改善箇所説明図

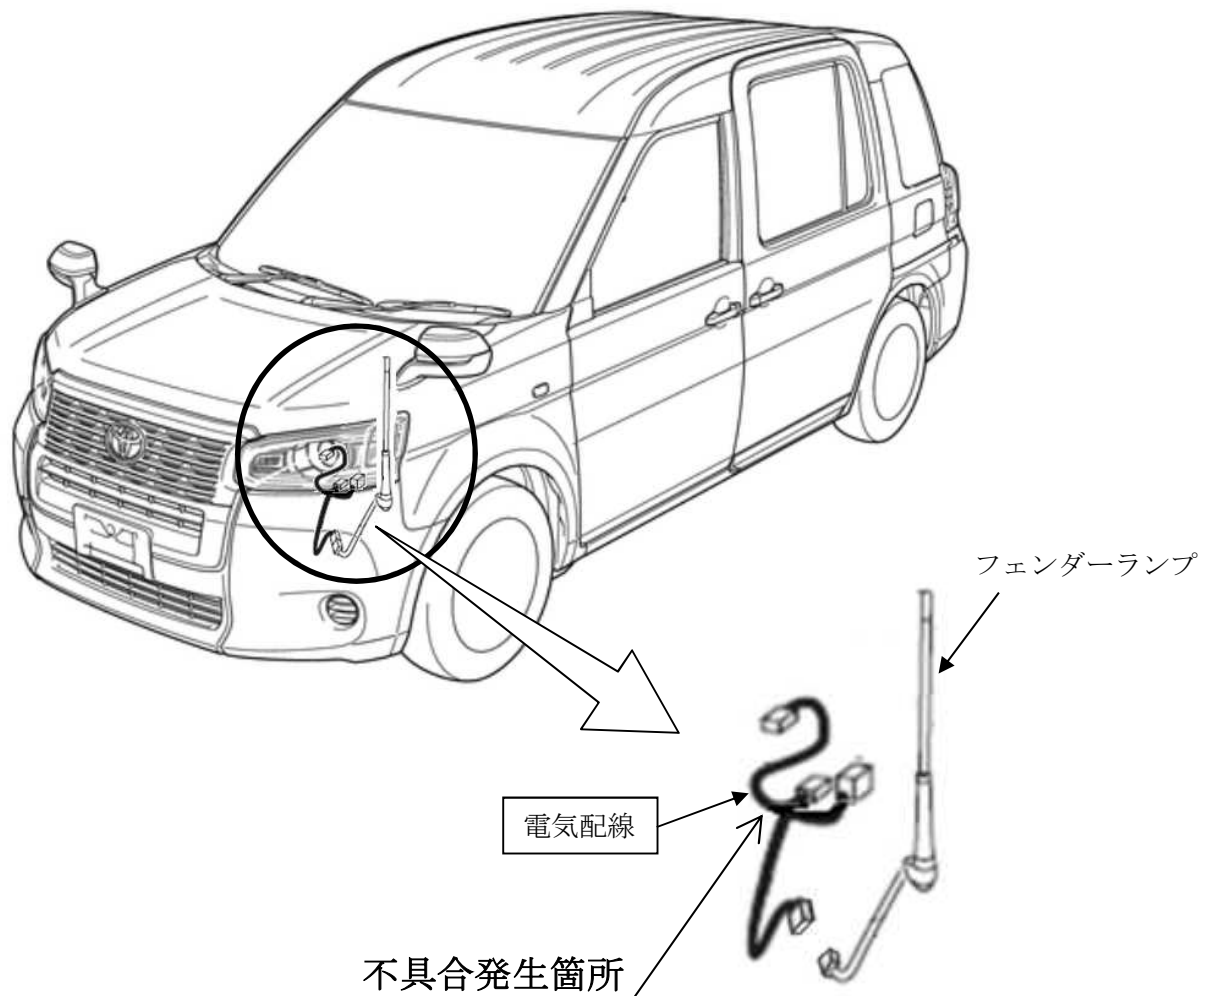
後付用品として設定したフェンダーランプにおいて、車両に接続する用品用の電気配線の回路設定が不適切なため、前照灯を走行用に切替えた場合、左側走行用前照灯が点灯しない。

後付装着される対象のフェンダーランプについて、当該電気配線を改善品に交換する。

改善済車両には車台番号打刻の左から5桁目の下部に黄色ペイントを塗布する。
